Objet :	Demande d'autorisation environnementale pour l'exploitation d'une carrière et d'une installation mobile de traitement des matériaux
Demandeur :	 Société BEGE Travaux Publics Location
Localisation :	 Lieu-dit « Le Syndicat », parcelle section CR n°177 de la commune de Saint-Pierre (97410)
Référence :	n°D306
Réf. devis	N°476/2019
Date :	Septembre 2021

Addendum – Réponse aux demandes de précisions du service instructeur et de l'ARS-OI (2^{ème} avis)

Réf.	DEAL	SPREI/UM3S/SCW71-2548(0100000088)/2021 - 1580 du 17 août 2021
	ARS	ARS/SE/NA 1708 du 19 juillet 2021

ADDENDUM

Planche 5 : Représentation en coupe de la voie d'accès conjointe en phase 2 de la SBTPL (localisation sur planche précédente)

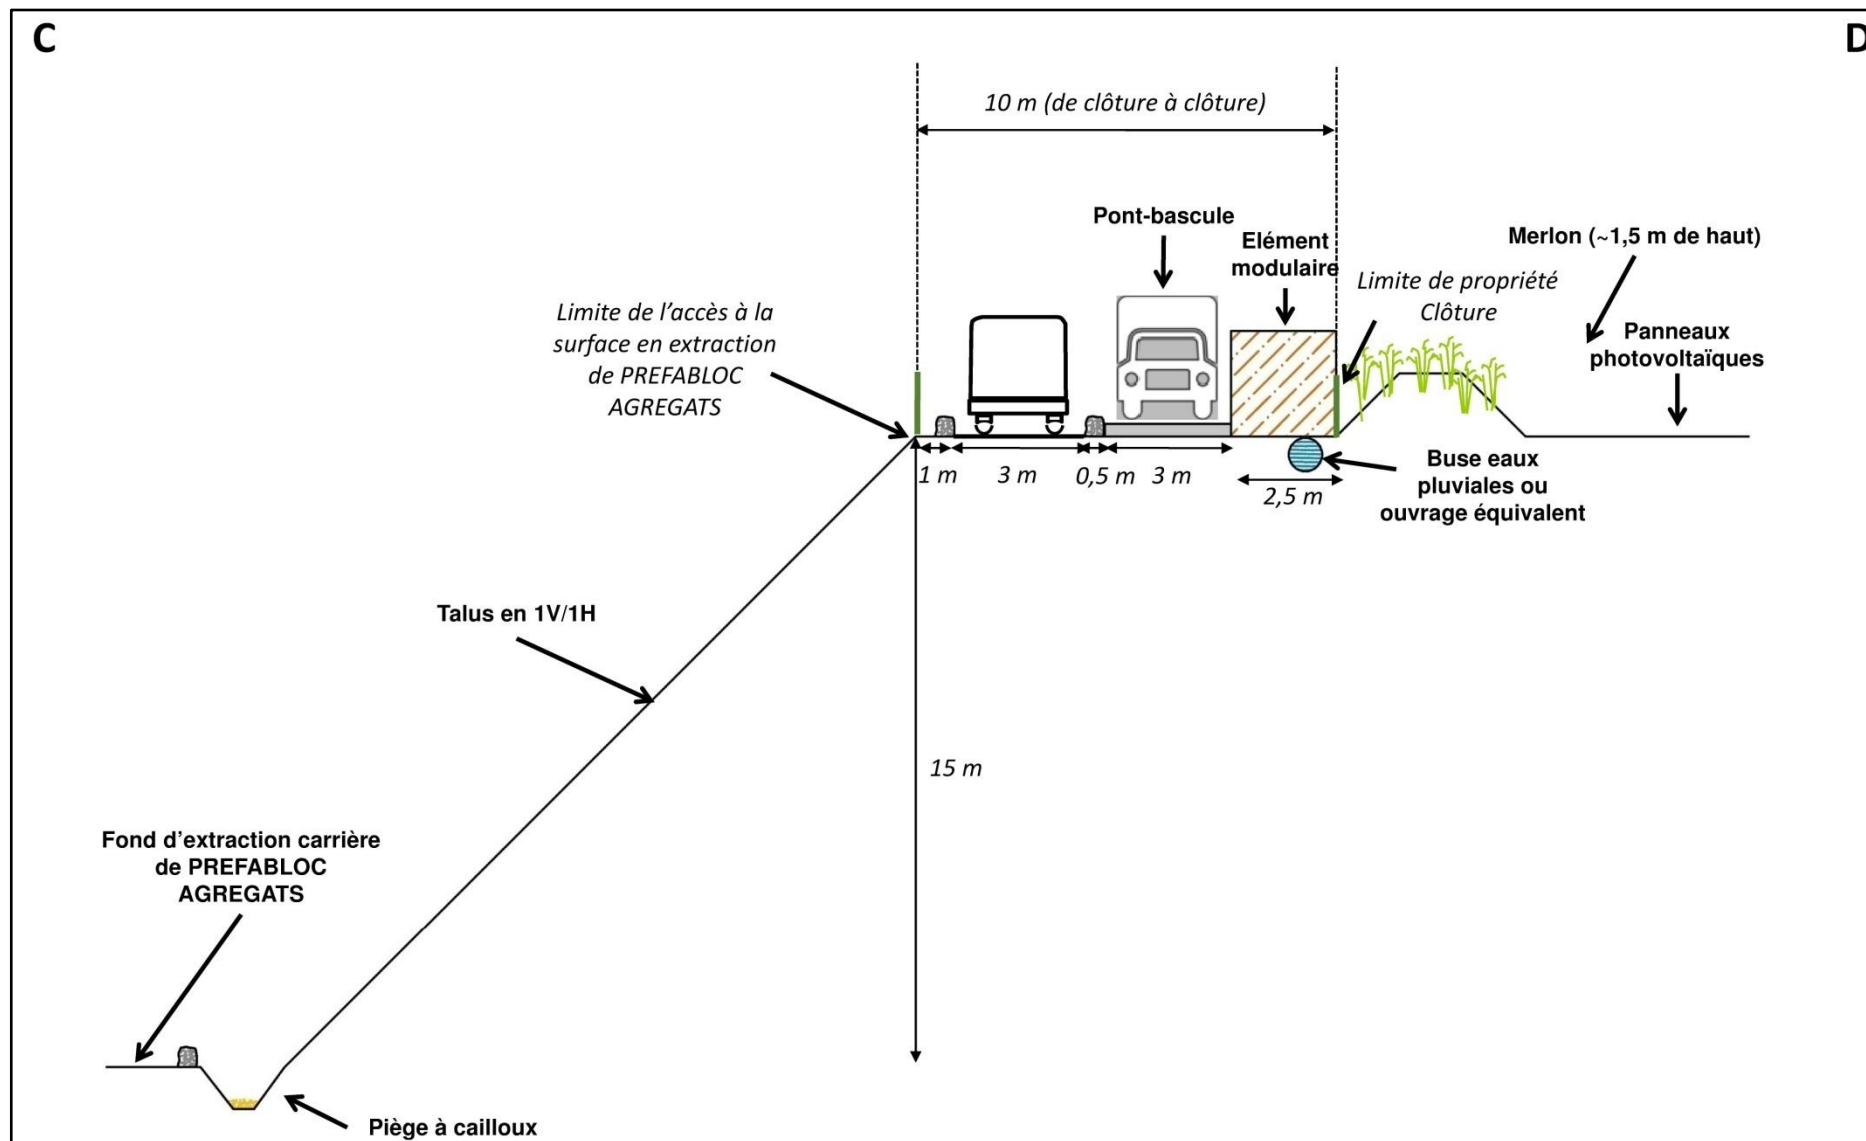
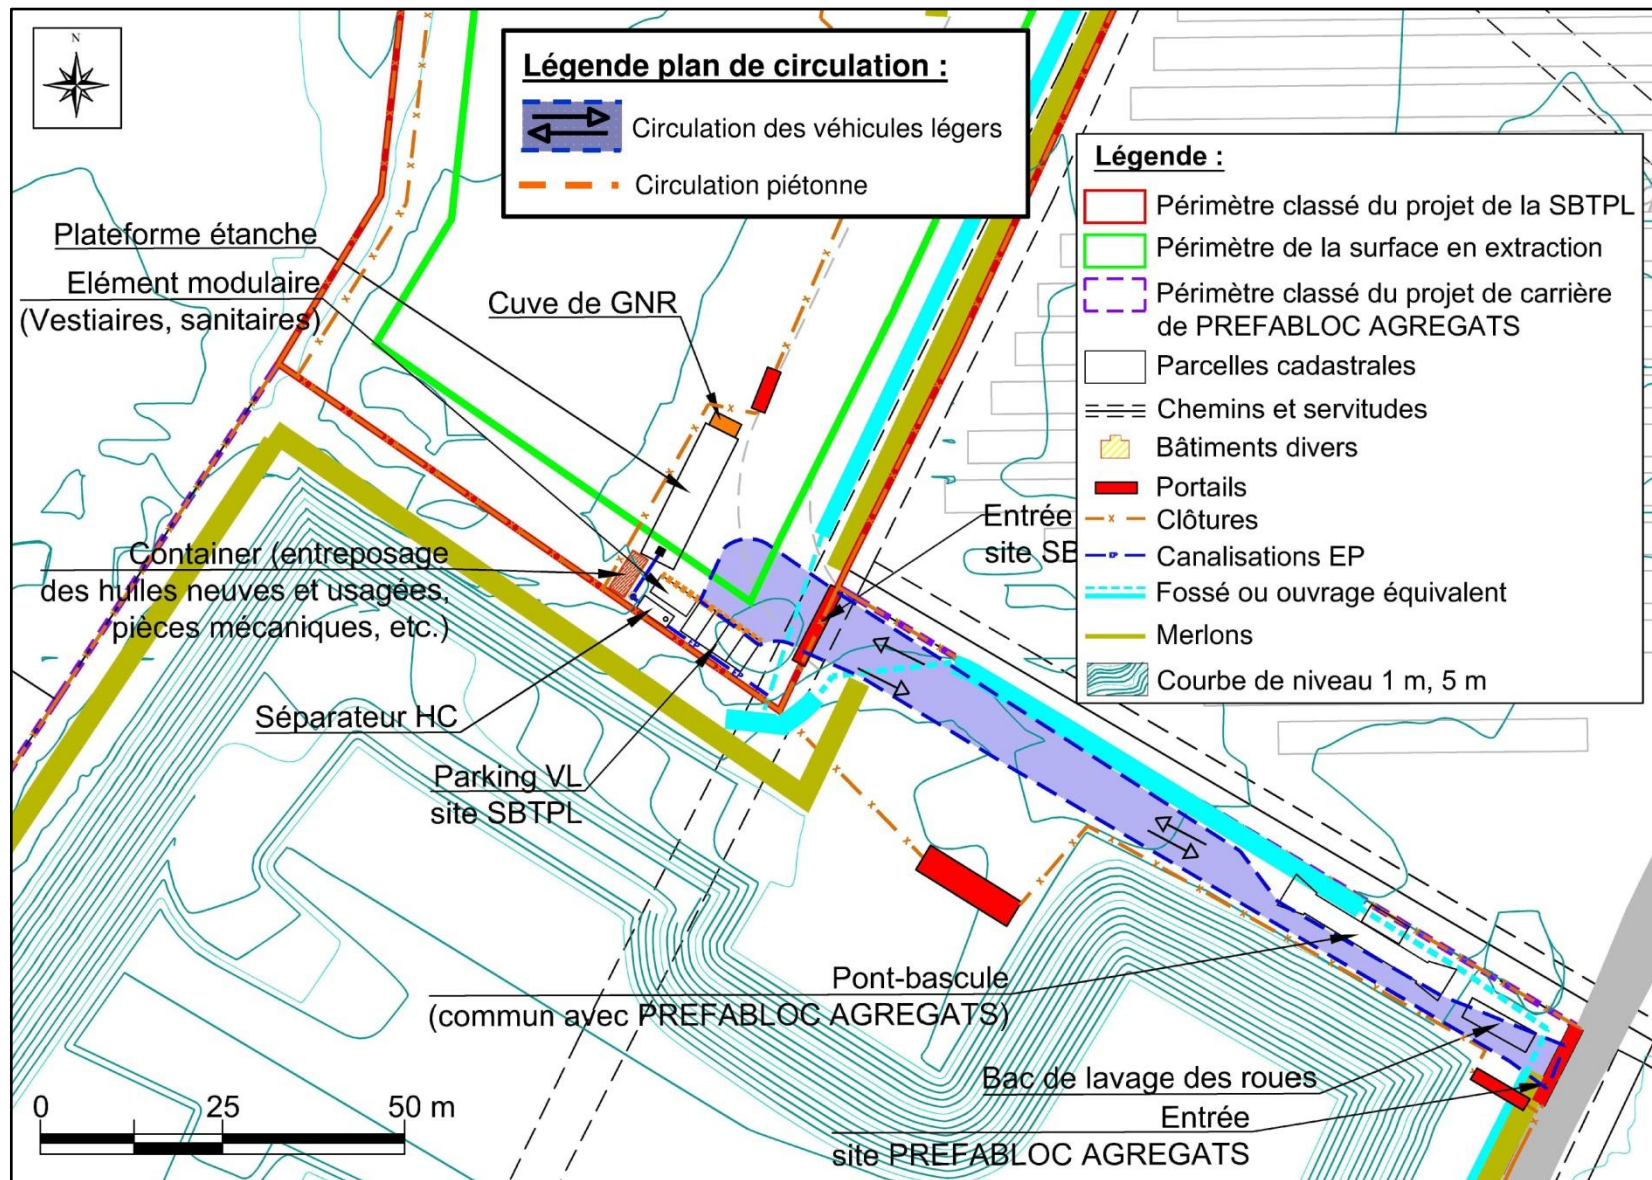
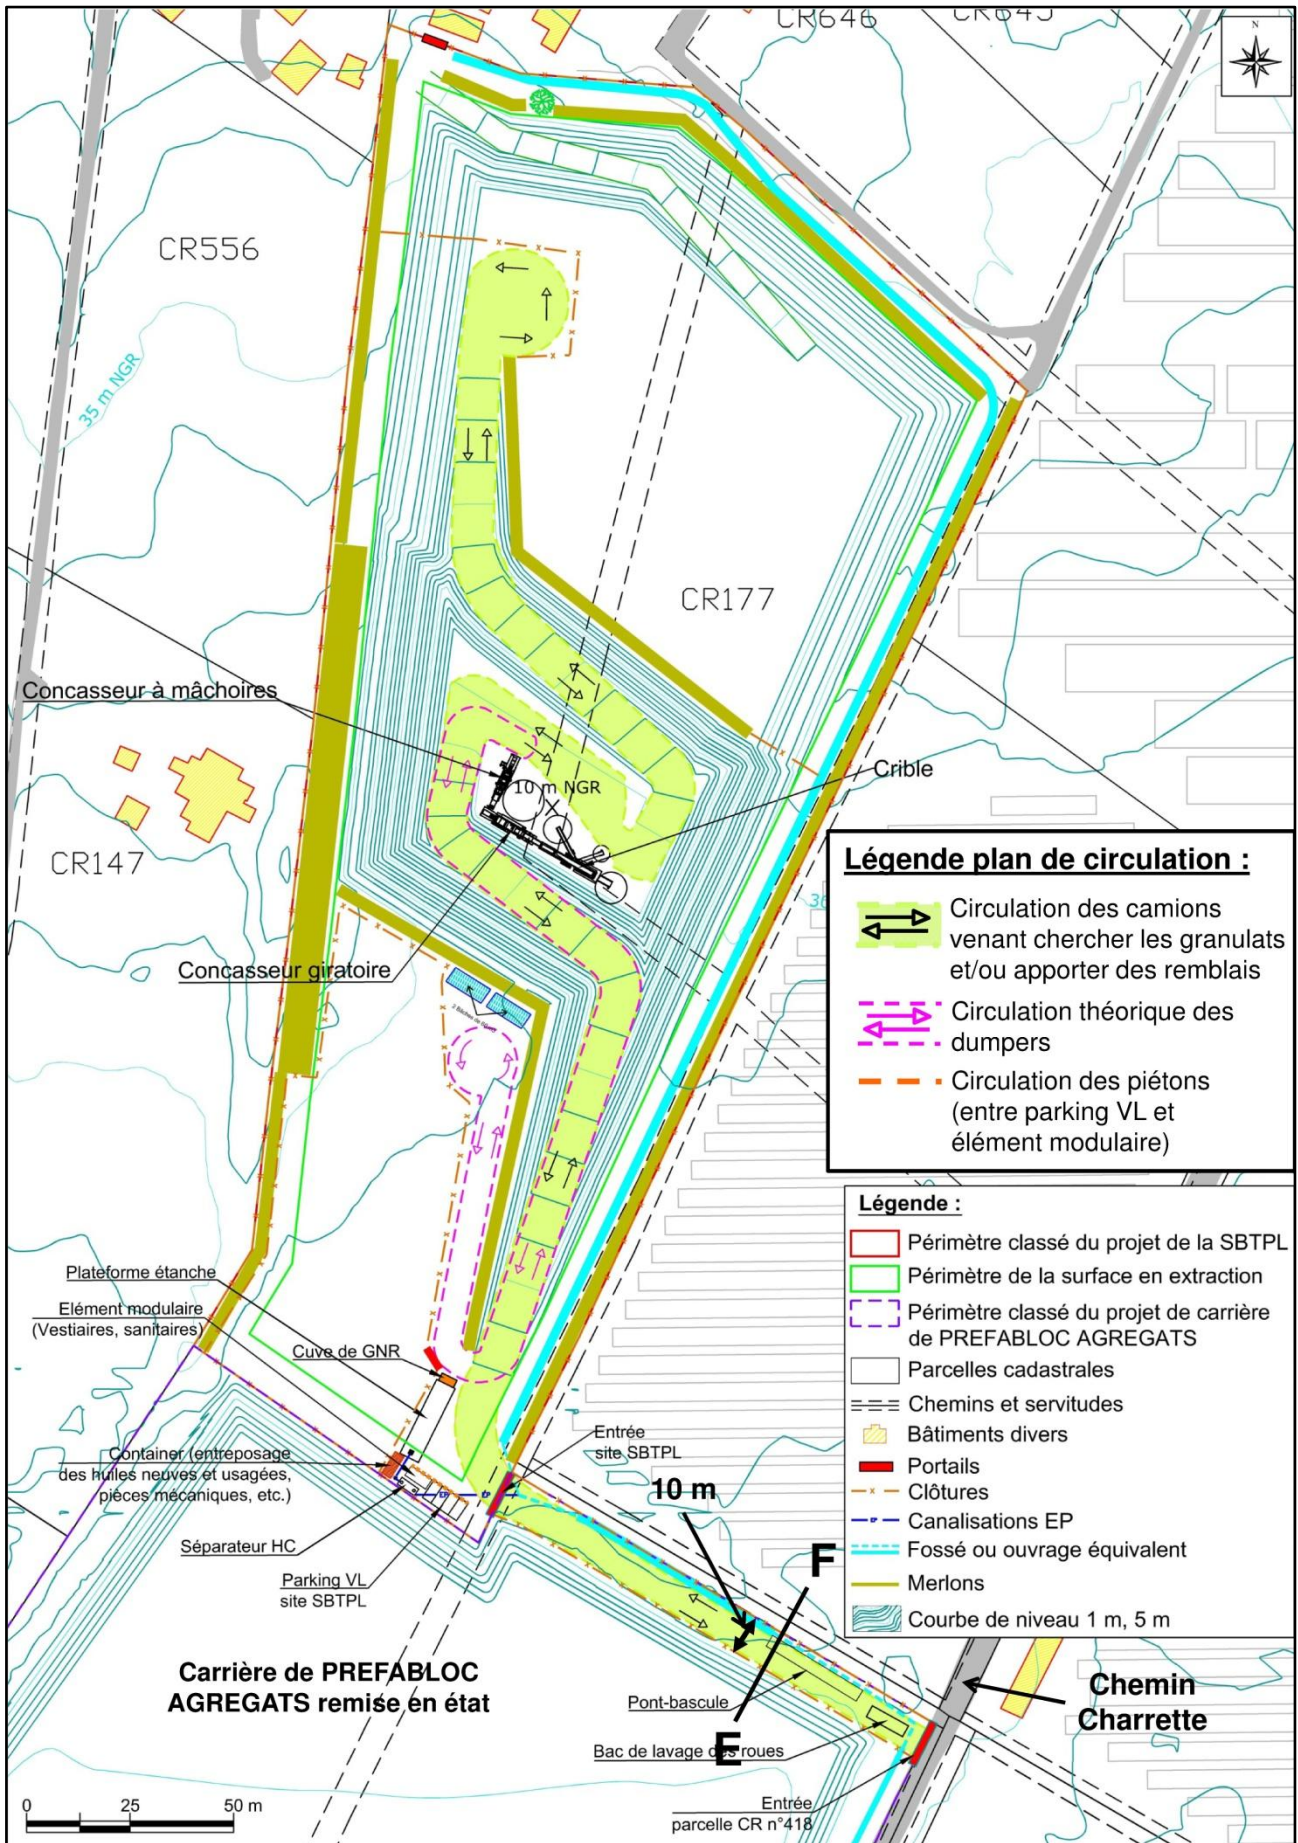
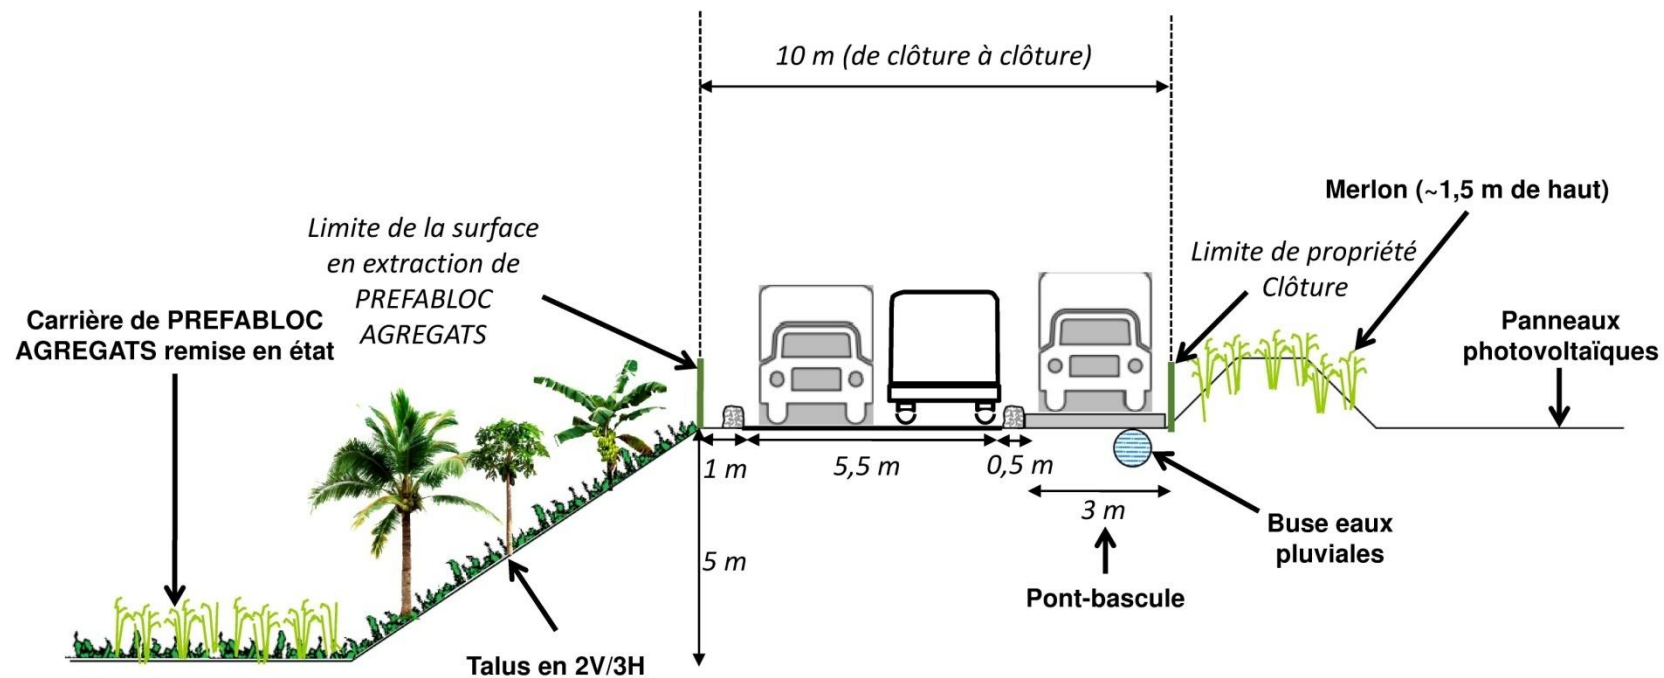
La réponse reçue le 15 juin 2021 de l'exploitant et les compléments associés ne sont pas satisfaisants. La coactivité des deux sociétés PREFABLOC et SBTPL ainsi que de l'agriculteur, telle que présentée dans ce projet, ne permet pas de garantir la protection des intérêts visés par l'article L.511-1 du code de l'environnement. En effet, les conditions d'exploitation envisagées peuvent présenter des dangers ou inconvénients pour la sécurité publique vis-à-vis de PREFABLOC, de l'agriculteur et du public.

Le pétitionnaire doit ainsi revoir les plans de circulation des engins, des véhicules légers et des piétons, ainsi que l'accès au site.

Au cours de la phase 1, la voie d'accès au nord de la parcelle CR n°418 disposera d'une largeur de 25 mètres entre les deux clôtures (Cf. Coupe en Planche 2). Les voies de circulation présenteront une largeur d'environ 6 m. Les camions de la SBTPL viendront directement sur la carrière et ressortiront en

passant par le pont-basculé (sauf pour les camions de remblais ou le sens est inversé : bascule d'abord). Les camions de PREFABLOC AGREGATS rejoindront la surface en extraction au sud. Un portail séparera la zone d'accès conjointe de la zone d'accès à la surface en extraction de PREFABLOC AGREGATS (Cf. Planche 1).

Les véhicules légers de la SBTPL (personnel principalement), emprunteront la voie d'accès et stationneront sur le parking des VL (Véhicules Légers). Ceux de PREFABLOC AGREGATS stationneront sur celui présent au nord ou à proximité immédiate du pont-basculé.

Le principe pour la circulation des PL (Poids-Lourds) et de VL de la SBTPL ne sera pas modifié.

A ce stade, la carrière de PREFABLOC AGREGATS sera en fin de phase 5. Les camions de PREFABLOC AGREGATS entreront sur la parcelle CR n°418, puis descendront par la rampe dans le gisement, puis remonteront par une autre rampe en remblais. Les camions effectueront un demi-tour sur la plateforme de 40 par 30 m (1 200 m²) raccordée à la bande des 10 mètres pour accéder au pont-basculé et repartir. La largeur de la voie d'accès sera réduite petit à petit à 10 mètres de large entre les deux clôtures (Cf. Coupe en Planche 5).

La largeur de la voie d'accès sera de 10 mètres (Cf. Coupe en Planche 8). L'élément modulaire du pont-basculé ne sera potentiellement plus nécessaire (enregistrement des pesées par badges). Le pont-basculé qui appartiendra à la SBTPL, sera positionné soit positionné au même endroit, soit déplacé légèrement pour être le plus proche possible de la clôture au nord, mais en restant dans la bande des 10 mètres (Cf. Réponse ci-après).

Le principe de l'accès pour les PL sera le même que pour la phase précédente (pas de coupe pour cette phase car identique à la précédente). Les VL de la SBTPL stationneront à proximité du pont-basculé ou de la plateforme amovible de stationnement des engins.

Les planches suivantes représentent les circulations au cours des différentes phases d'exploitation du site de la SBTPL et permettent de disposer d'informations supplémentaires, notamment sur la voie d'accès conjointe. Des coupes illustrent la largeur minimale des voies de circulation au cours des phases d'exploitation.
